ИНФОРМАЦИОННЫЙ БЮЛЛЕТЕНЬ

Тема: Исключение «масляного голодания» ТНВД мод. 179, установленных на двигатели ЯМЗ-6581.10, ЯМЗ-6582.10 выпуска до февраля 2012 года.

Модель: ЯМЗ-6581.10, ЯМЗ-6582.10

Рис.2

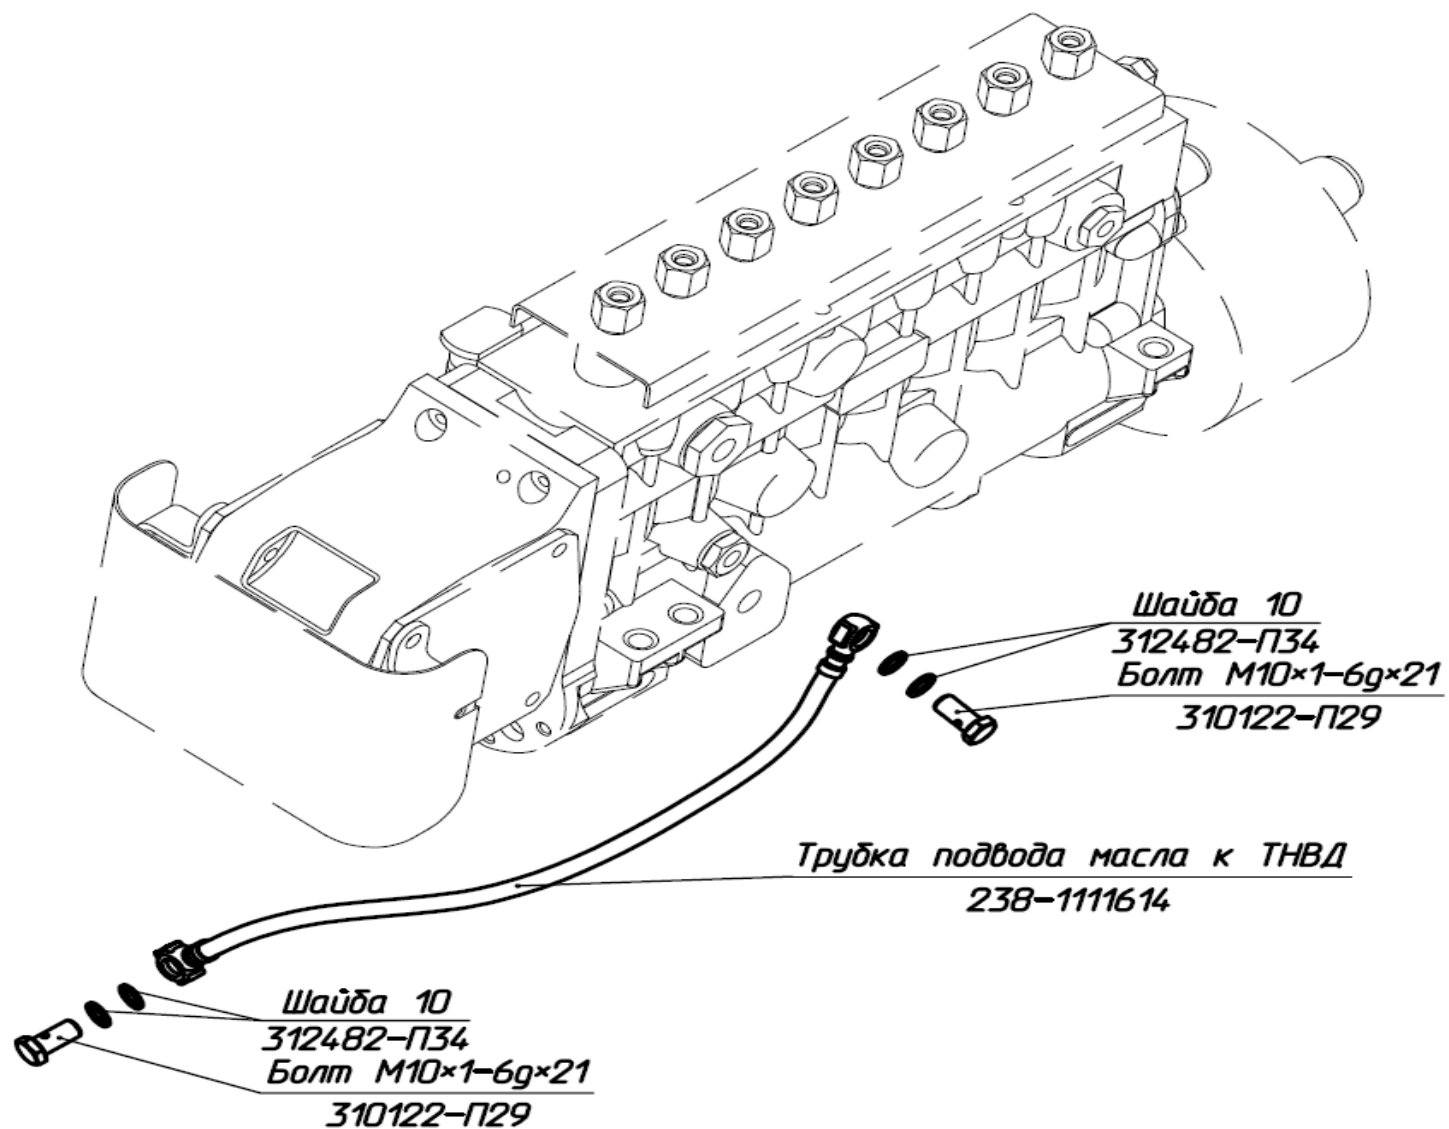
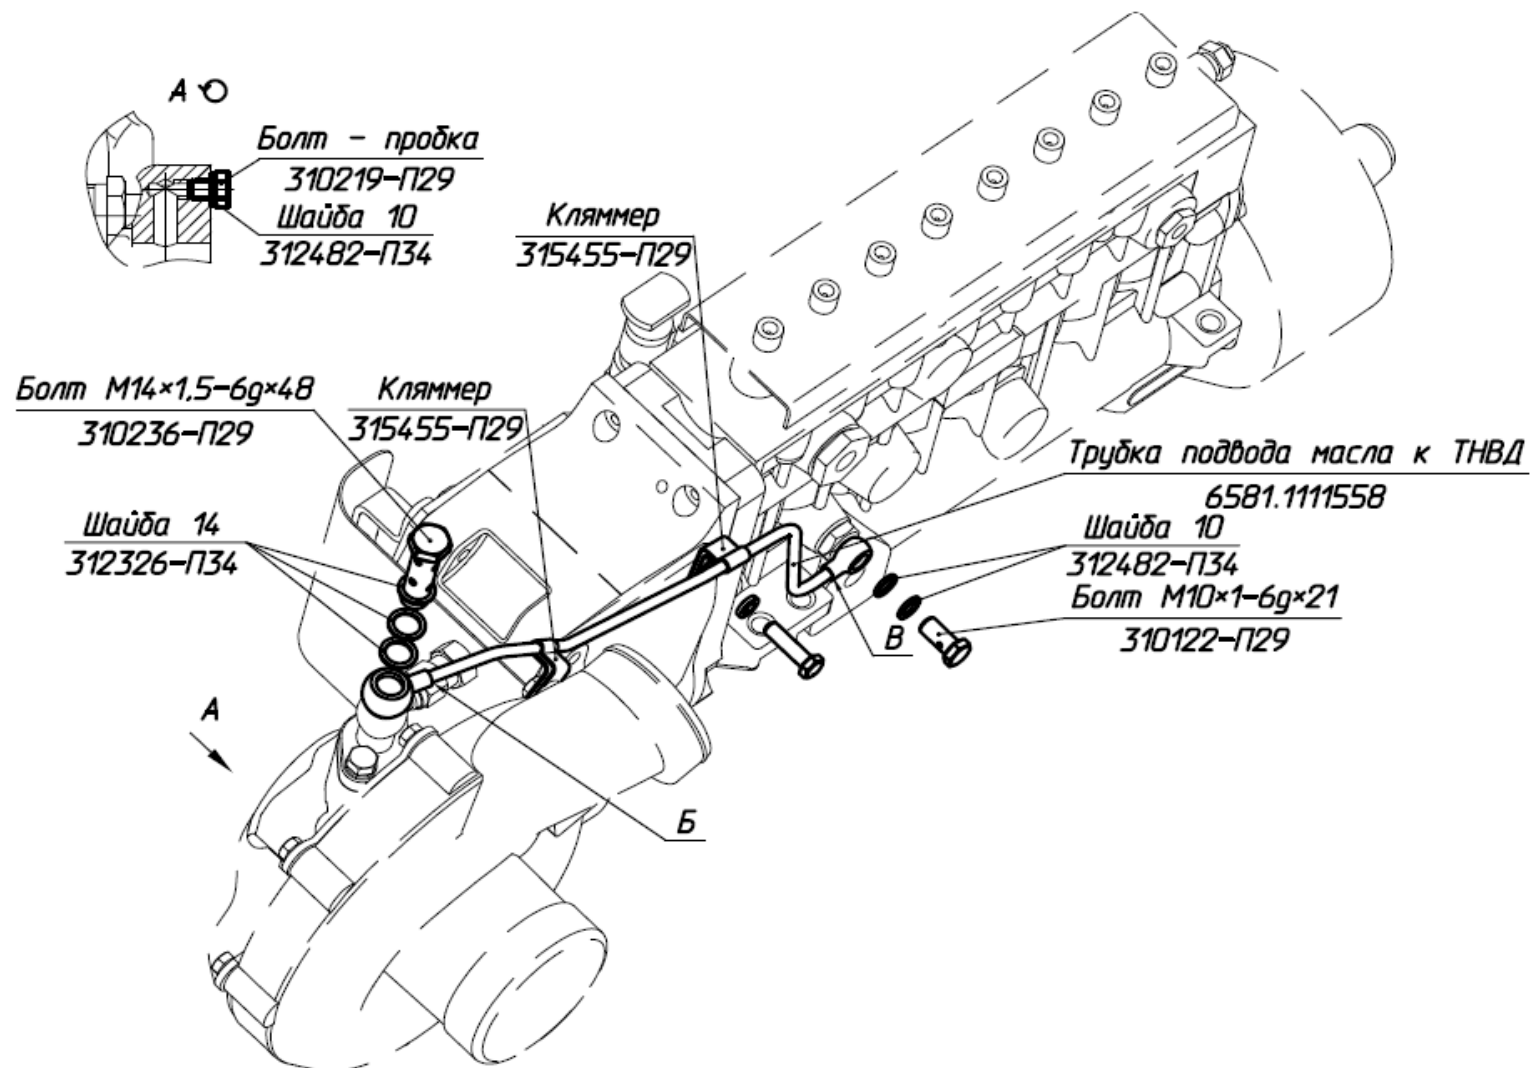
Сообщаем Вам, что для двигателей, выпущенных до февраля 2012г, с целью исключения масляного голодания топливных насосов высокого давления мод.179, выпущен комплект трубки подвода масла к ТНВД 6581.1111001 в состав которого входят: (см. таблицу 1).

Установка комплекта на двигатель целесообразна при выполнении ремонтов или регулировок ТНВД. Применение комплекта изменяет схему смазки ТНВД, обеспечивая подвод масла от корпуса турбокомпрессора.

Схема установки смотри рис.2

До изменения

После изменения
